**Avis de la mission régionale d'autorité environnementale
projet de construction et d'exploitation d'un parc éolien composé de
cinq machines sur la commune de Verrières (Aveyron)**

N° saisine : 2021-9478

Avis émis le 22 juillet 2021

Implantation des éoliennes sur fond de carte des risques d'impacts sur l'avifaune – extrait de l'étude naturaliste page 141- réalisation EXEN – source IGN scan

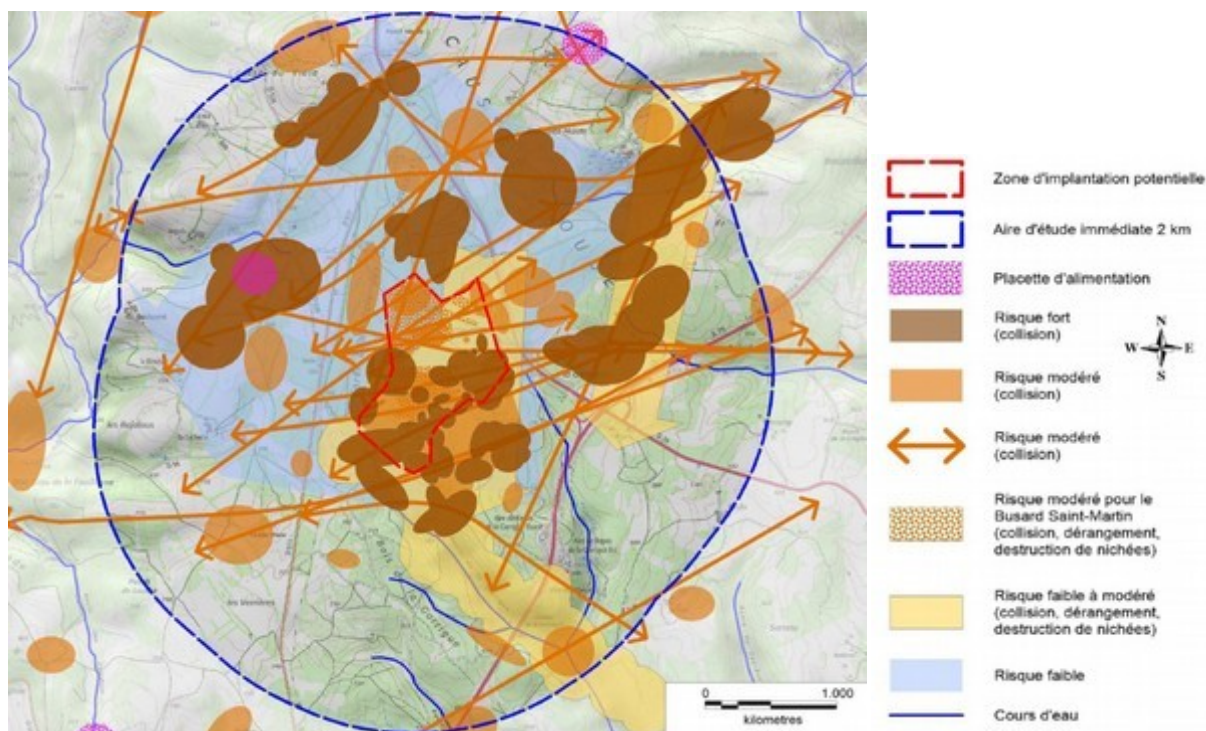
Cette carte s'accompagne à la fois d'une analyse des premières recommandations d'implantations et de l'évolution de l'environnement en l'absence de mise en œuvre du projet²³. La MRAe relève que la variante retenue positionne deux éoliennes (E4 et E5) en risque fort de collision et deux éoliennes en risque modéré ce qui va à l'encontre des conclusions des zones d'implantations à privilégier de ce chapitre.

Les porteurs de projet devront démontrer plutôt que l'affirmer que l'implantation des cinq éoliennes constitue la solution de moindre impact.

**Carte de synthèse des risques de mortalité chiroptères vis-à-vis du projet éolien de Verrières
- fond Orthophoto – réalisation Exen**

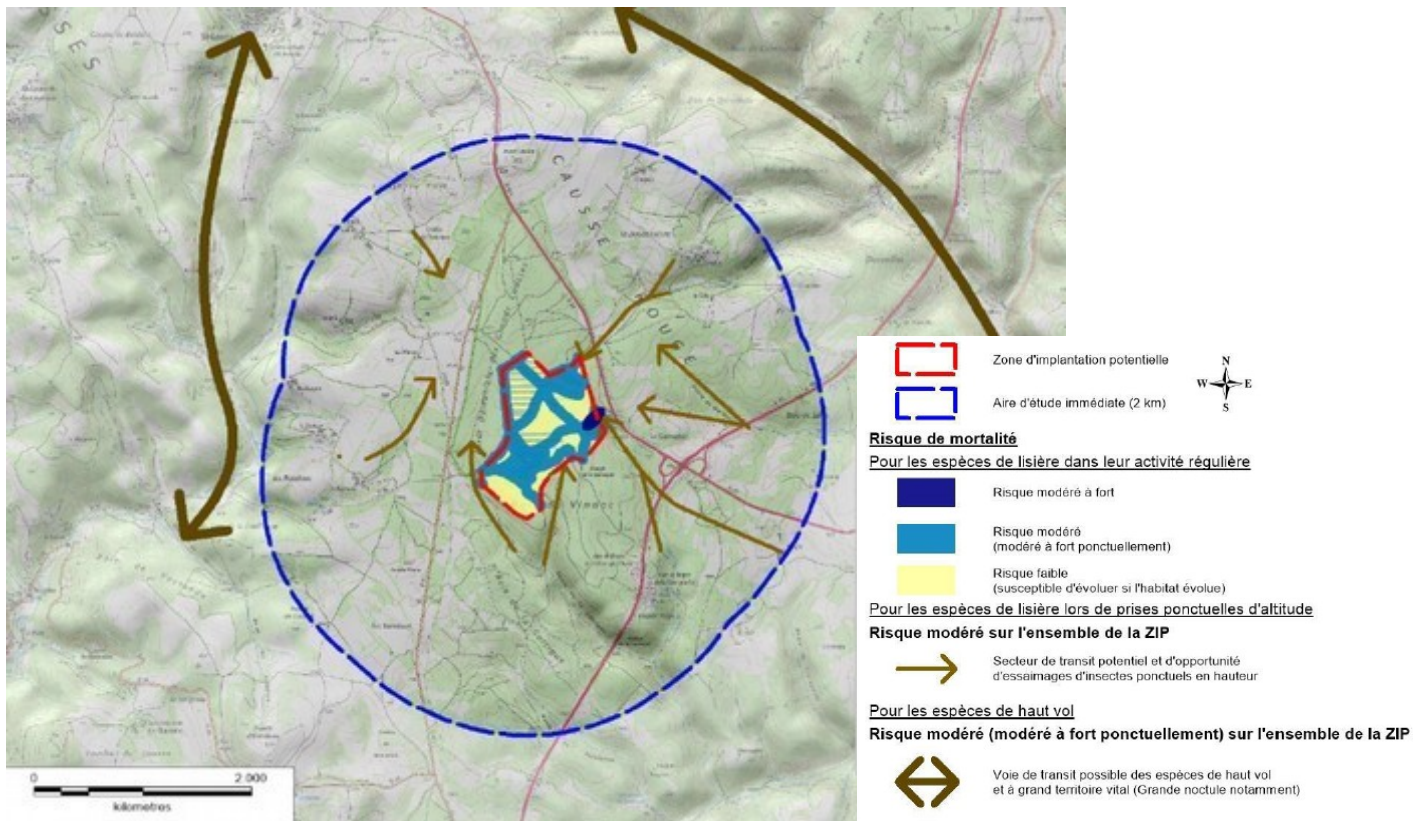
La MRAe relève que l'implantation finale place les cinq éoliennes dans des zones de risque de mortalité modéré (à fort ponctuellement) comme le montre la carte ci-dessus. La variante retenue constitue la variante de moindre impact parmi les quatre proposées, mais rien ne démontre qu'au sein de l'aire d'étude élargie le site retenu constitue le secteur de moindre impact brut environnemental²⁹.
